## Originalstellungnahmen | Kleiner-Grasbrook2 (Kleiner Grasbrook 2 (Moldauhafenquartier)) | Bauleitplanung Online

Eingangsnummer: <b>Nr.: 1032</b>	<b>Details</b>
eingereicht am: 04.10.2024	Verfahren: k.A. Verfahrensschritt: Beteiligung TöB Institution: Hamburg Port Authority Abteilung: Port Affairs Department Eingereicht von (Vor- u. Zuname): Grundsatzangelegenheiten Hafenbehörde Im öffentlichen Bere- ich anzeigen: Nein Planunterlage: Gesamtstellungnahme

#### Lichtimmissionen (B-Plan-Begründung)

Figure 1: Kartenausschnitt

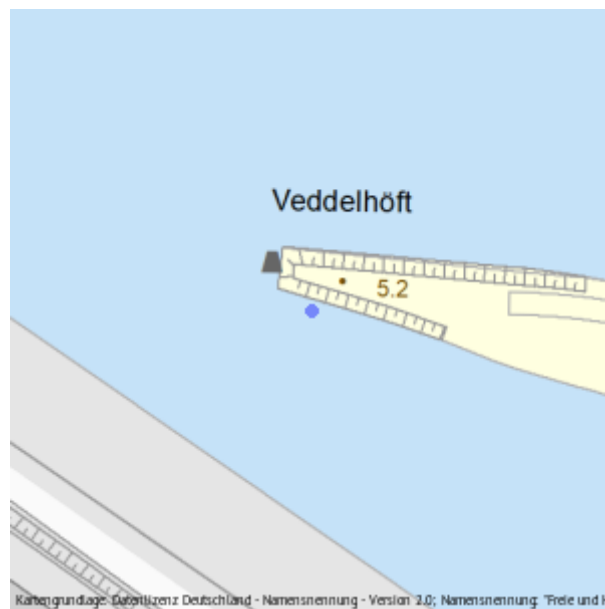
In vergangenen Abstimmungen und Plandarstellungen gab es unterschiedliche Angaben zu dem nun wiedergegebenen und beachtenden Sicherheitsabstand des südwestlich des Plangebiets gelegenen Gefahrgutlagers.

Auch hier werden unterschiedliche, z.T. widersprüchliche Aussagen getroffen:

- S. 20 Der gutachterlich ermittelte angemessene Sicherheitsabstand beträgt 470,0 m und erfasst die Landflächen des Plangebiets nicht.
- S. 36 Das Plangebiet befindet sich außerhalb des Sicherheitsabstandes. Die Spitze des Veddelhöfts grenzt dabei direkt an den äußeren Randbereich des Radius.
- S. 75 Ein kleiner Teil im Westen des Plangebiets befindet sich im angemessenen Sicherheitsabstand eines Störfallbetriebes. Betroffen ist jedoch nur die äußerste unbebaute Westspitze des Veddelhöfts.

Wir bitten daher um eine kurze Erläuterung bzw. Bestätigung der nun geltenden Rahmenbedingungen.
